**LAVORI PER IL COMPLETAMENTO DELL'INFRASTRUTTURAZIONE
PORTUALE MEDIANTE BANCHINAMENTO E REALIZZAZIONE DELLA
RETROSTANTE COLMATA TRA IL PONTILE PETROLCHIMICO E
COSTA MORENA EST**

PROGETTO DEFINITIVO

ID_VIP 3870 Istruttoria VIA- Richiesta di integrazioni
prot.n.m_ante.DVA.REGISTRO UFFICIALE.I.0017934.01-08-2018

Integrazione n. 4.8 c

Figura 2 - Barriera idraulica Petrolchimico

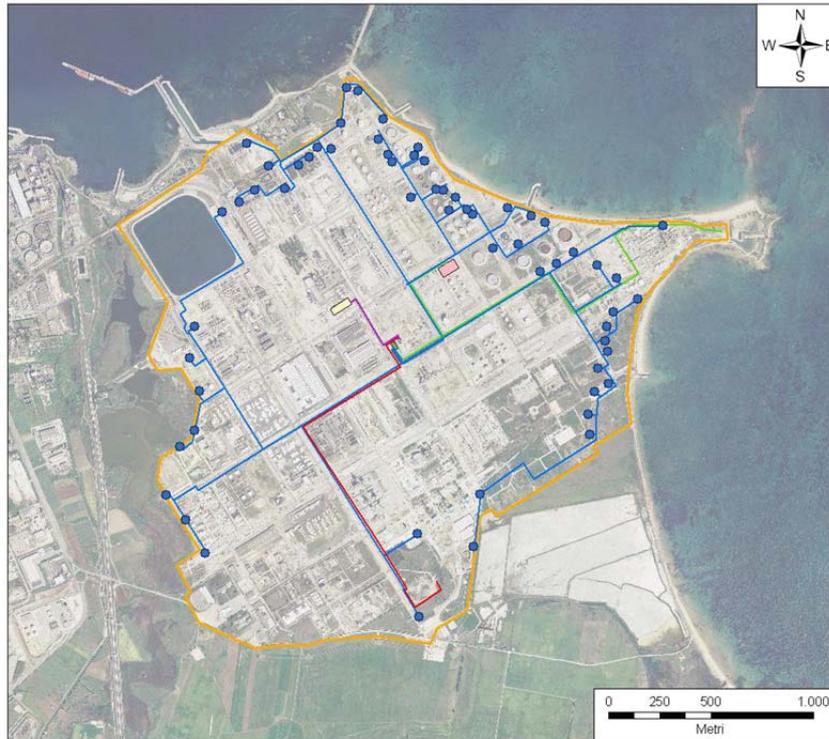
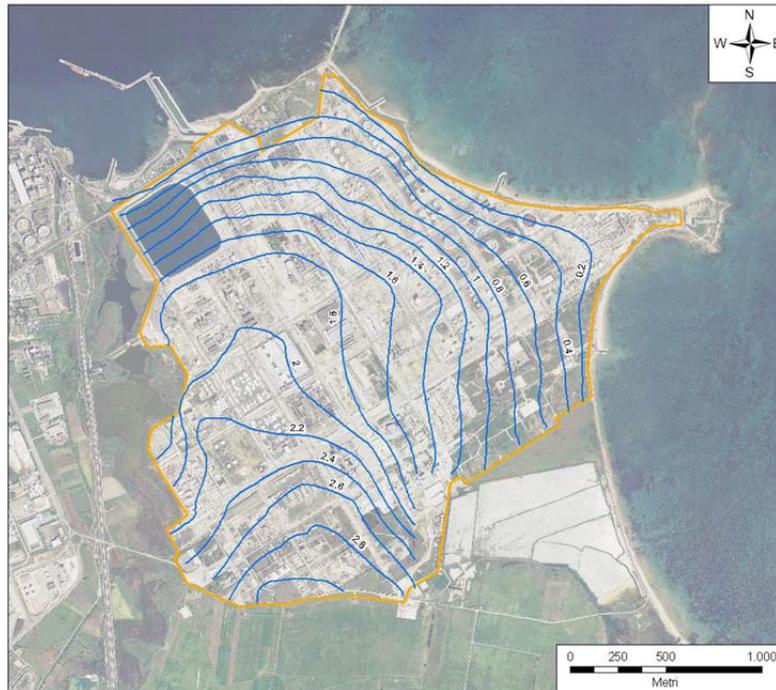
Esporre le modalità che garantiscano la non interferenza delle opere di colmata con la falda idrica per evitare allagamenti, per innalzamento della falda stessa, negli scantinati degli edifici ubicati nel territorio anche se industriali (allagamenti causati da insufficiente capacità della fogna urbana)

La SOSGESID infatti ha eseguito uno studio idrogeologico sull'andamento della falda nella zona immediatamente retrostante la vasca di colmata. Tale studio è finalizzato a verificare la funzionalità della barriera idraulica (realizzata nel 2006-2007), che delimita la zona occupata dal Petrolchimico. La barriera è costituita da n.60 pozzi distribuiti secondo uno schema più o meno continuo lungo tutto il fronte dello Stabilimento, in corrispondenza dei quali procedere all'emungimento delle acque di falda (tecnica "pump & treat").
